Dodatek č. 3 ke Smlouvě o dílo ze dne 16. 2. 2024

veřejné zakázky nazvané: „**Realizace urgentního a centrálního příjmu Oblastní nemocnice Náchod** " (dále jen „veřejná zakázka“).

ZMĚNOVÝ LIST					012	
Bourání schodiště a rampy v pavilonu B						
Stavba:		Realizace urgentního a centrálního příjmu Oblastní nemocnice Náchod				
Objekt:		SO-01 Přístavba a stavební úpravy pavilonu A a B				
Předkládá:		Společnost GEOSAN - BAK - Urgent Náchod			Datum: 17.04.2024	
Odesláno / předáno:		Přílohy / počet listů				
poštou		1) Položkový rozpočet změny			1	listů
e-mailem		2) Projektové podklady			0	listů, výkresů
osobně		3) Fotodokumentace a ostatní přílohy			1	listů
1 Technický popis změny:

červená - nová trasa vodovodu

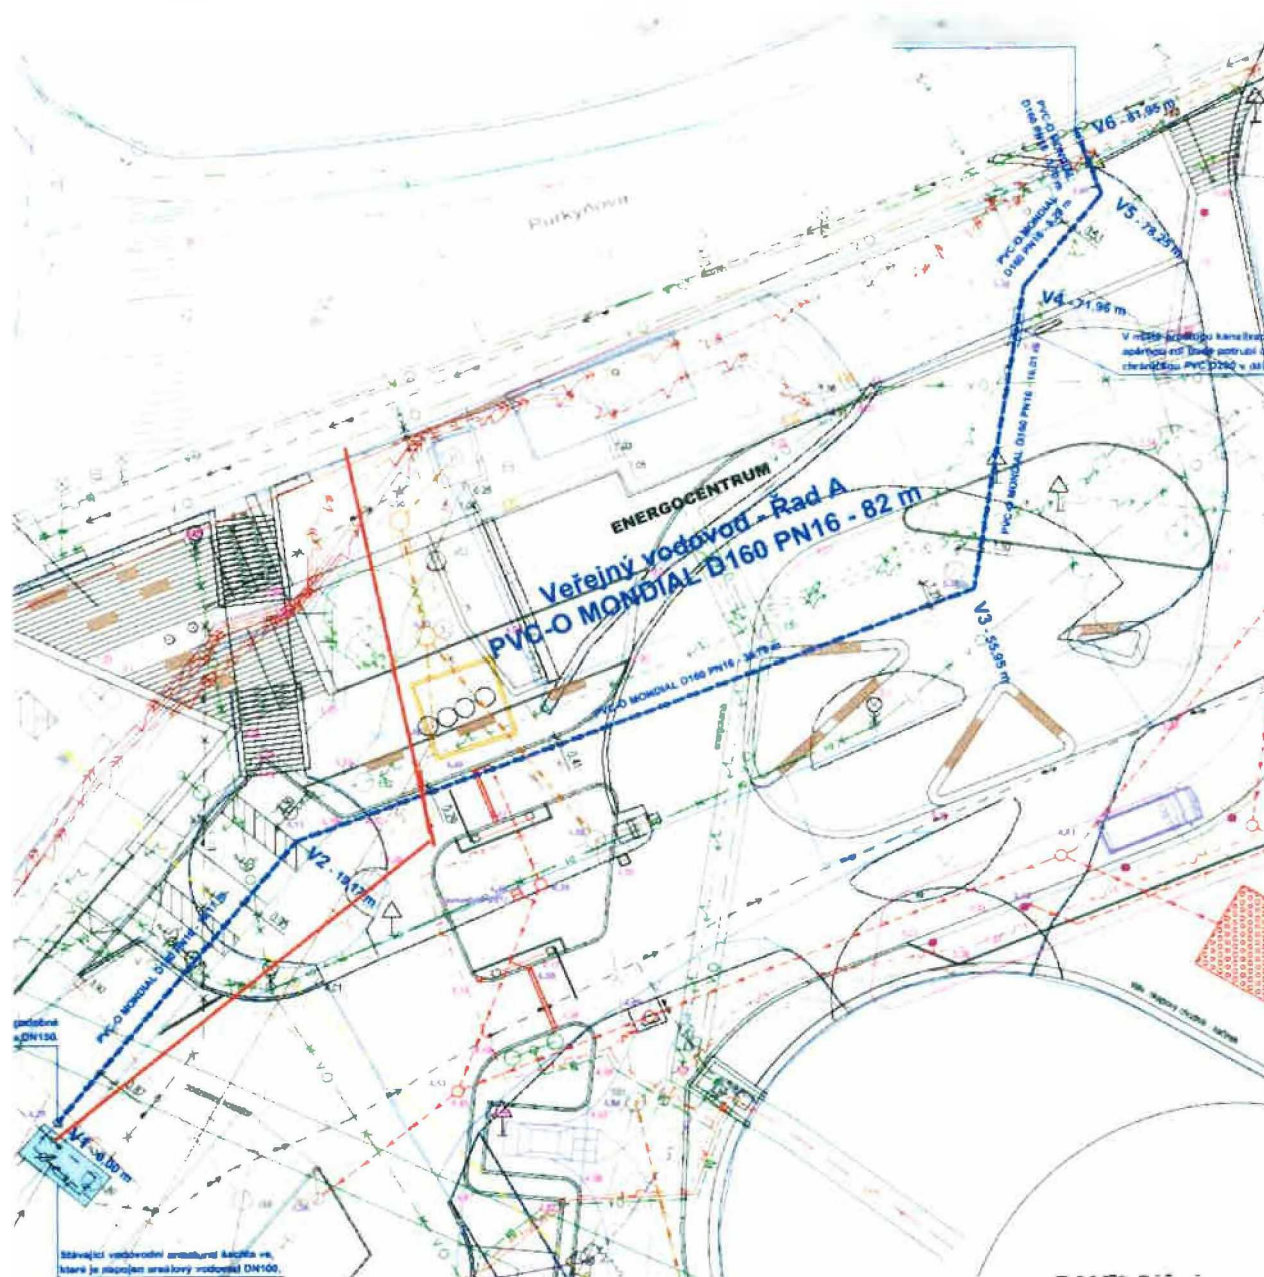
Dle projektové dokumentace trasa vodovodu PVC-O Mondial PN 16 160x4,0 mm; 6 m vedena podél energocentra v délce 82 bm.

Trasa vodovodu upravena s ohledem na změnu místa napojení na veřejný vodovodní řad. Viz Příloha č. 2 zakres nové trasy, S ohledem na změnu výškového spádu potrubí je od správy vodovodního řadu požadovány jiný typ vodovodních trub a to trubka vodovodní PE RC Protect SDR 11 160x14,6 mm

Na základě provedené prohlídky původní trasy vodovodu je navrženo kratší trasa přeložky vodovodu. Změna délky trasy vede ke snížení nákladů na přeložku veřejného vodovodu.

1. NADZEMNÍ PODLAŽÍ - PAVILON "B"

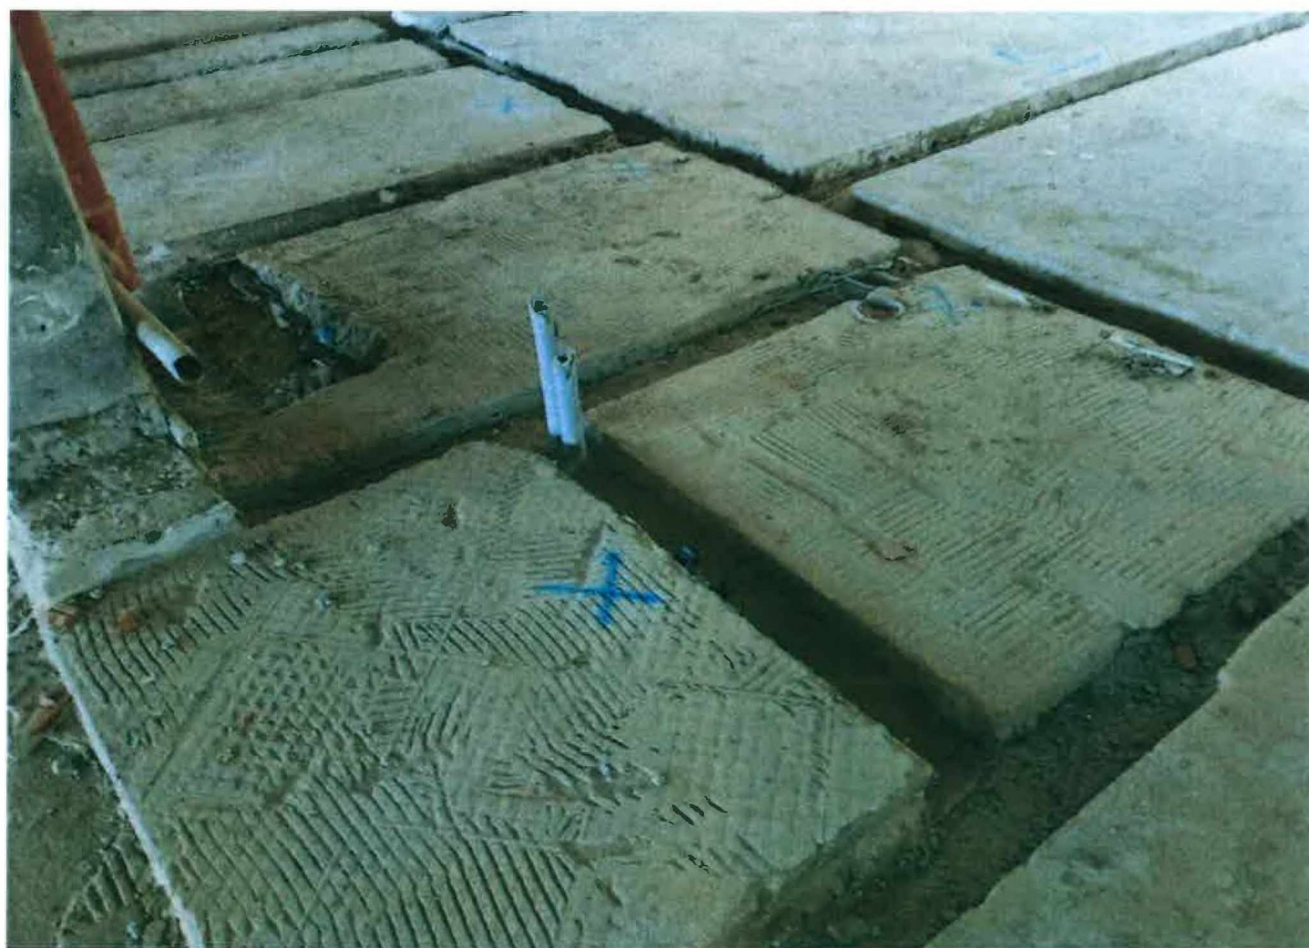
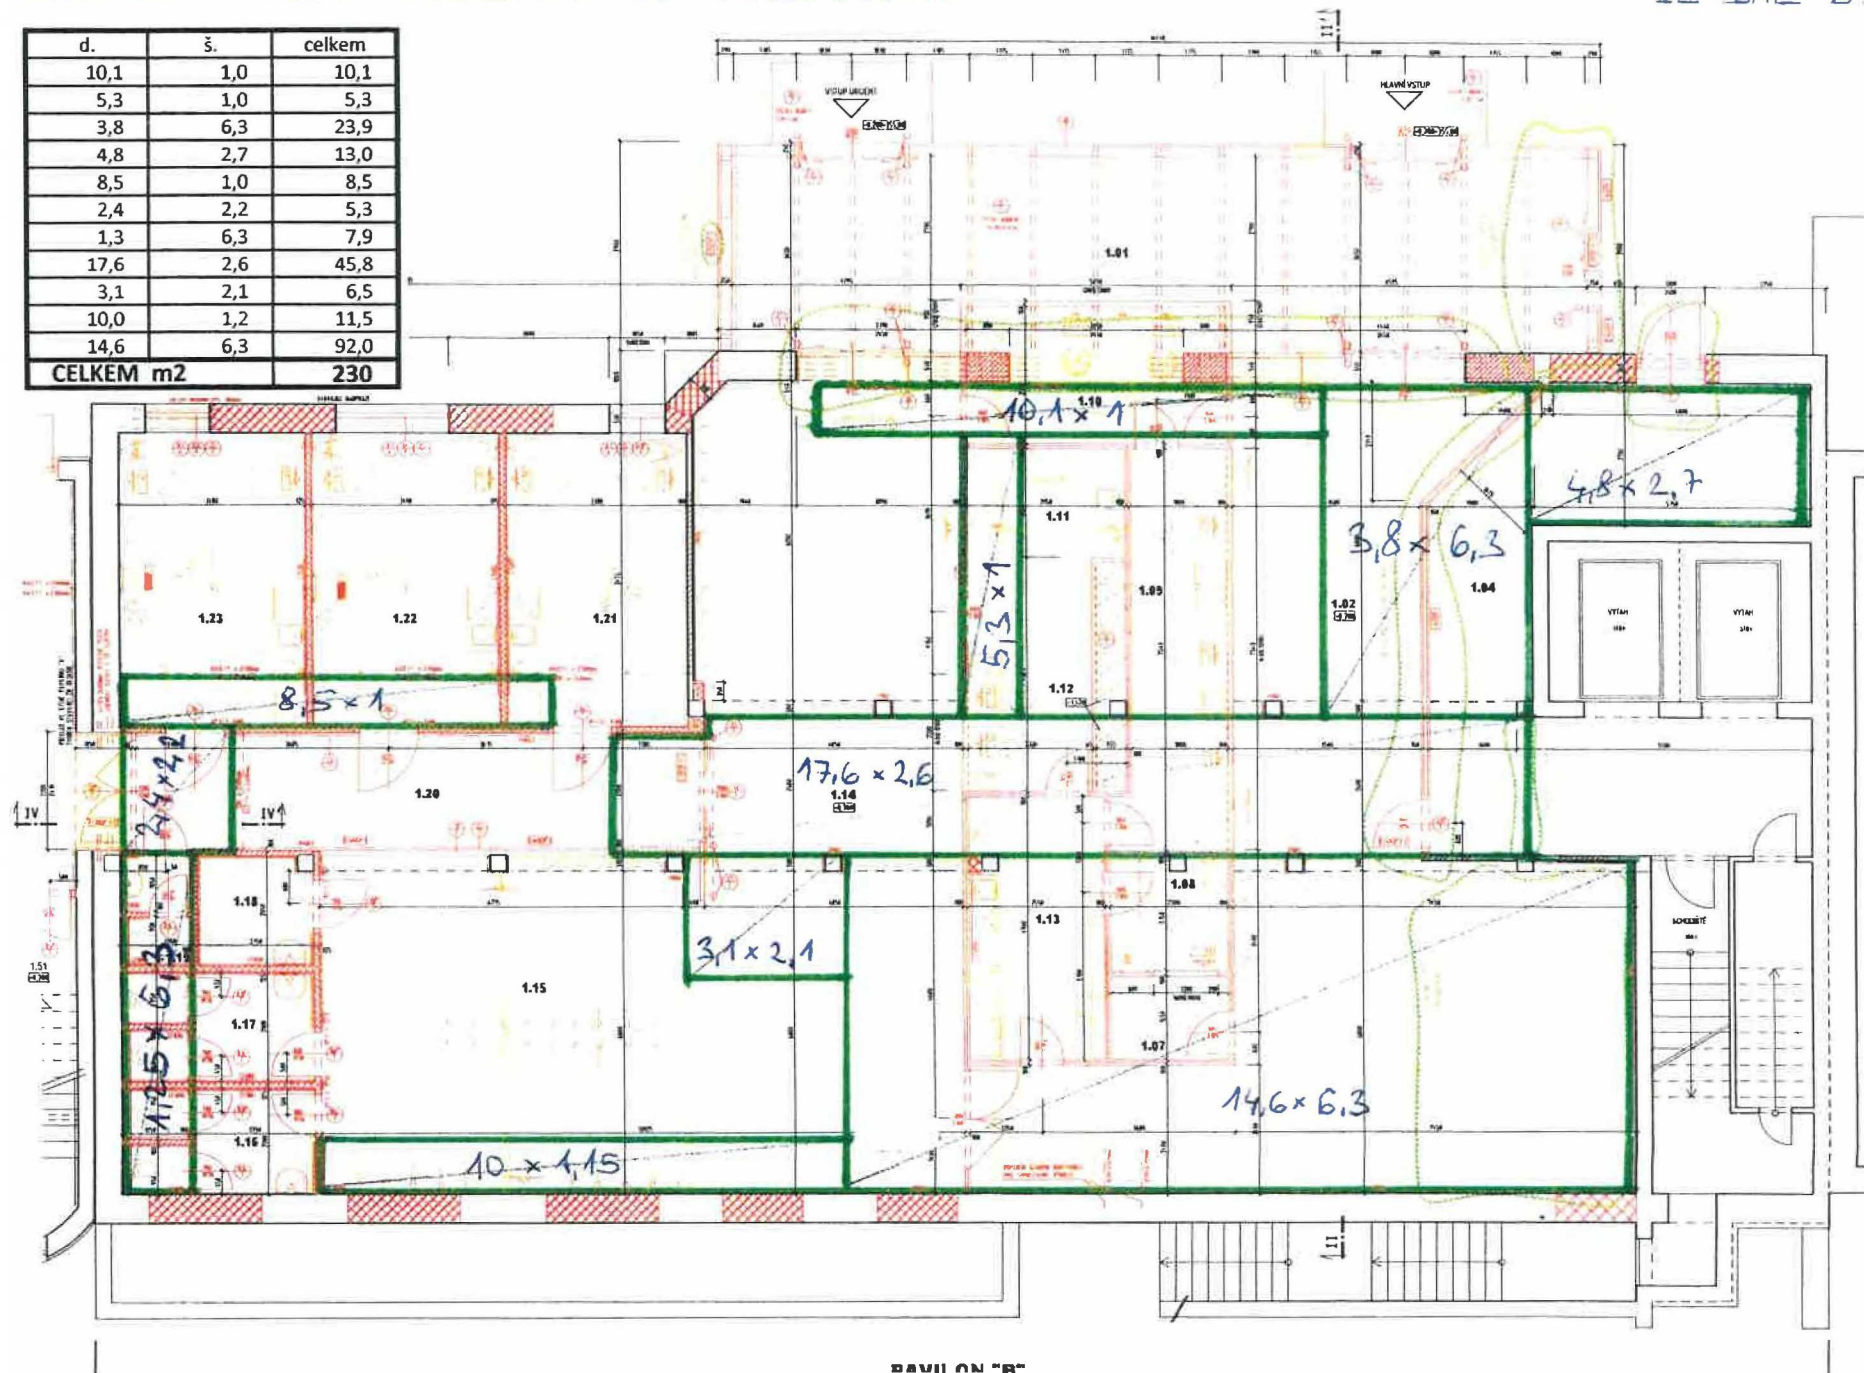
Vybourání nevyhovujících betonových mazanin a zhotovení nových betonových mazanin

Předmětem změnového listu je výměna betonových mazanin tj. vybourání a realizace nových. Tato vícepráce vznikla po odstranění podlahových krytin, kdy byly zjištěny nevyhovující nesoudržné betonové mazaniny pro provedení nových podlahových krytin a epoxidových stěrek. Dále betonové podlahy jsou dále po odstranění příček rozčleněny na četné segmenty s různými výškami podlah původních místností, které je nutné srovnat. Pro řádné provedení podlah a zamezení budoucímu trhání a praskání podlahových krytin je nutné stávající betonové podlahy vyměnit.

2. Podzemní konstrukce v místě opěrné stěny s ozn. OS2 a inženýrských sítí (kanalizace a voda) a přístavby pavilonu B

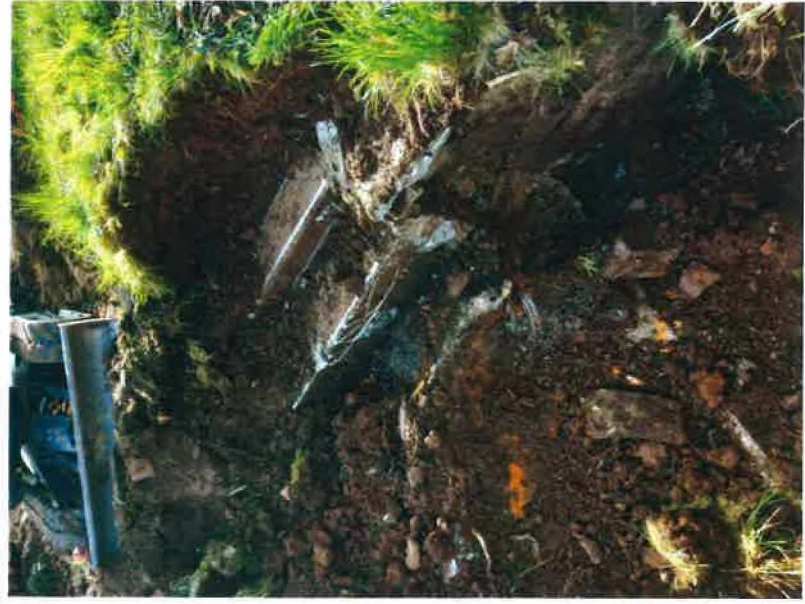
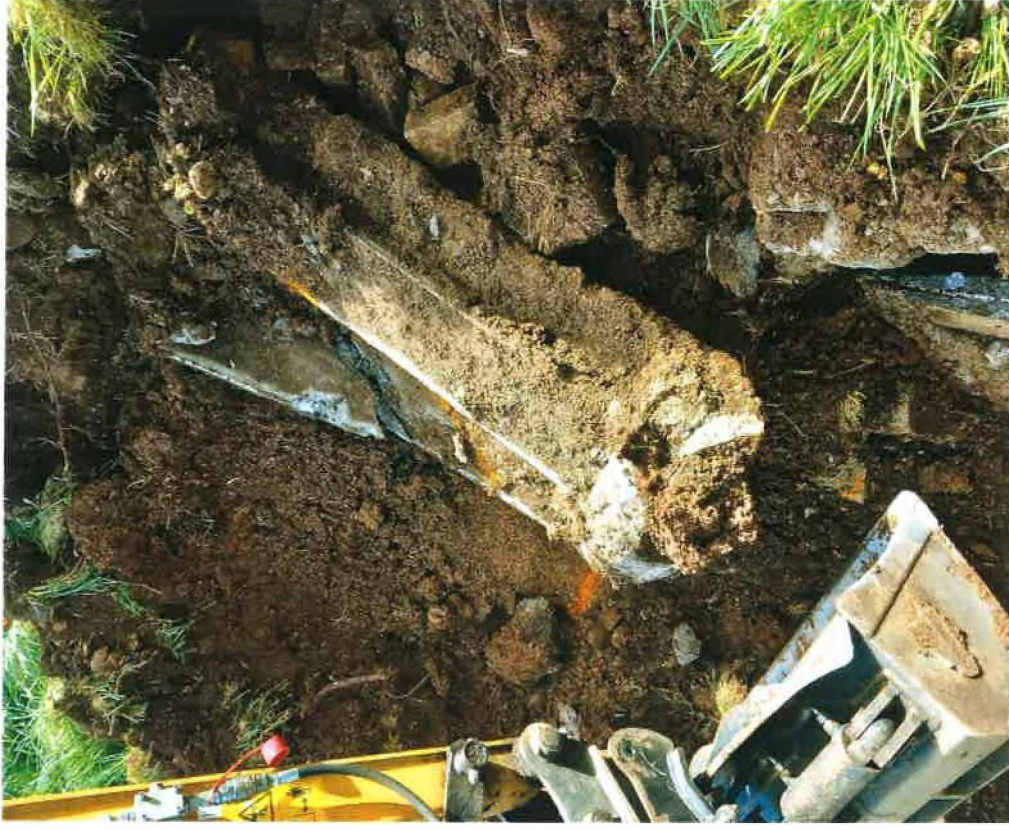
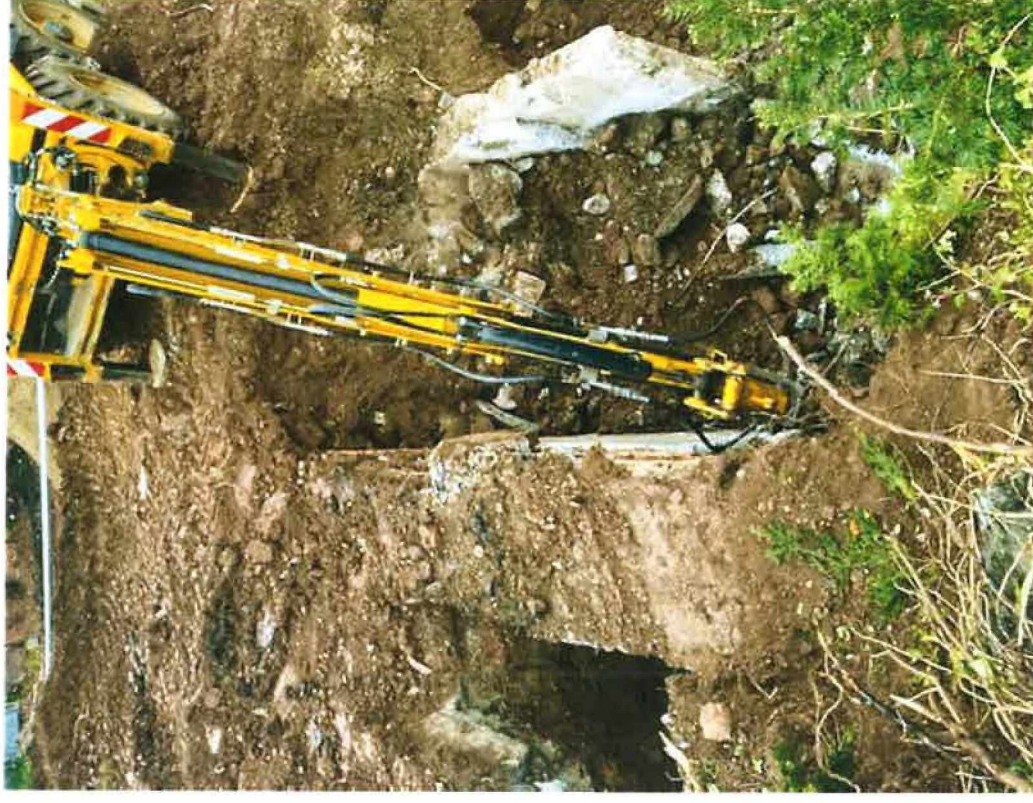
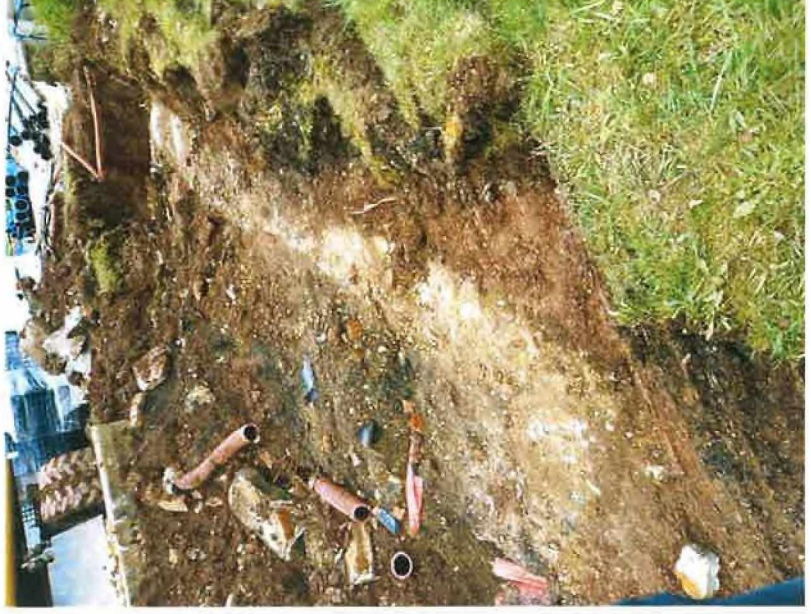
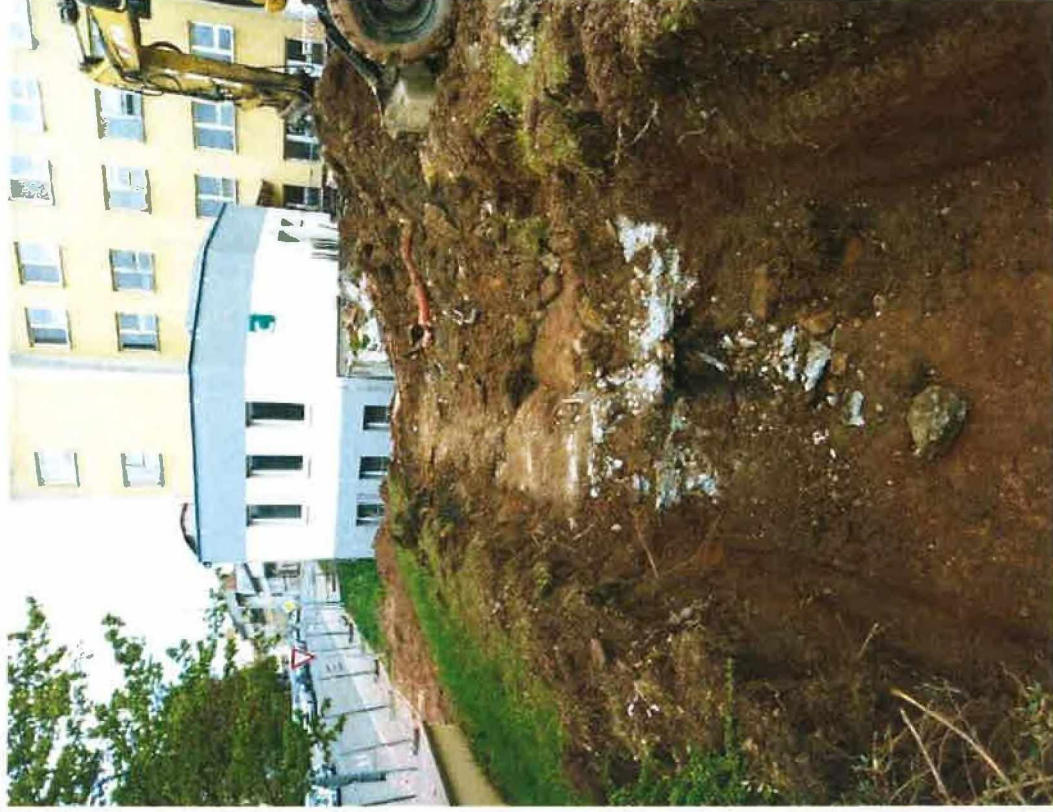
Provedení ručních sond v místě realizace založení přístavby pavilonu B pro ověření skutečného vedení podzemních sítí, bourání stávajících podzemních betonových konstrukcí v místě realizace opěrných zdí a sítí - venkovních objektů Viz Příloha č. 2 tohoto změnového listu.

V místě realizace založení přístavby pavilonu B je nutné provést ruční sondy pro ověření skutečného vedení areálových podzemních sítí nn a vody, kdy trasy vedení byly nejasné a musela být sondami ověřeny tak, aby nedošlo k poškození. Dále při provádění zemních prací jsou odkryty zakryté podzemní betonové konstrukce, které je nutné vybourat pro provedení nových opěrných stěn s ozn. OS2, OS1, OS4 a inženýrských sítí (kanalizace a voda). V místě založení přístavby pavilonu B byly odkryty betonové fragmenty, které byly v kolizi se základovými konstrukcemi. Tyto uvedené práce vznikly v důsledku výše uvedených okolností, které zadavatel jednající s náležitou péčí nemohl předvídat. Tyto nálezy způsobily větší pracnost a časovou náročnost při provádění zemních prací pro venkovní objekty. Odstranění skrytých betonových konstrukcí vyvolalo níže uvedené zpoždění
